RI.III.271.1.2015

## WYJAŚNIENIE Nr 2

Dotyczy: przetargu nieograniczonego na zadanie: **Termomodernizacja obiektów użyteczności publicznej w Barlinku** ogłoszonego w dniu 10 marca 2015 r. (numer ogłoszenia 52244-2015).

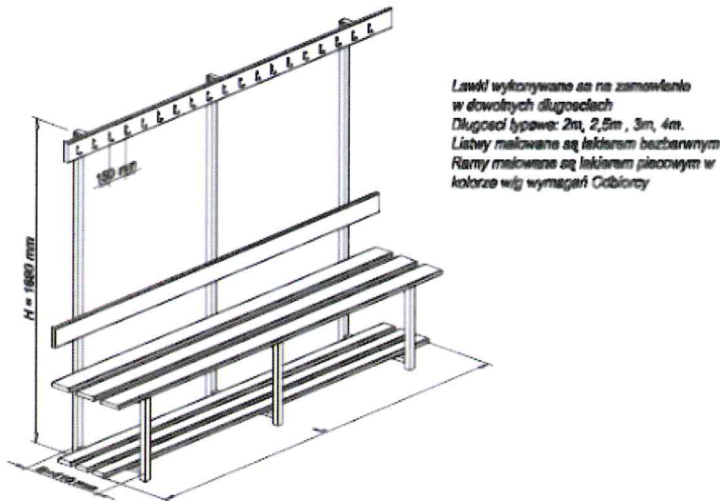
2. Prosimy o podanie szczegółowych parametrów technicznych dla projektowanych wykładzin rulonowych Lantex oraz wykładzin ściennych z PCV (rodzaj, kolor, grubość itp.).

Elastyczna bezkierunkowa heterogeniczna antypoślizgowa wykładzina PVC, zawierająca granulki tlenku aluminium w warstwie bazowej oraz okruszki kwarcu na powierzchni, o ciężarze 2,4 kg/m<sup>2</sup> (wg EN 430), spełniająca normę EN 13845, europejska klasyfikacja użytkowa 34&43 (wg EN 685), grubość całkowita 2,0 mm (wg EN 428), grubość warstwy ścieralnej 0,8 mm (wg EN 429), wodoodporna (wg EN 13553), elastyczna (wg EN 435), o odporności barw na światło co najmniej 6 (wg EN 20105-B02), izolacji dźwiękowej co najmniej 5dB (wg ISO 140-8), zawierająca bakterioostat (środek zapobiegający rozmnażaniu się bakterii), o odporności ogniowej (wg EN 13501-1 : 2002) klasa B<sub>f1-s1</sub>, powierzchnia wykładziny antypoślizgowa (klasa antypoślizgowości R10 wg DIN 51130), bardzo odporna na ścieranie (ubytek mniejszy niż 10% przy badaniu ponad 50.000 cykli wg EN 13845) i odporna na wgniecenia (<0,10 mm wg EN 433), odporna na fotele na kółkach (wg EN 425) o dobrej odporności chemicznej (wg EN 423), bardzo dobrej odporności na: kwasy, środki alkaliczne, sole oraz substancje organiczne (z wyjątkiem ketonów), powierzchnia wykładziny zabezpieczona fabrycznie powłoką ochronną wspomagającą łatwe czyszczenie (Altro Maxis Technology) np. TYP ALTRO SUPREMA lub równoważna.
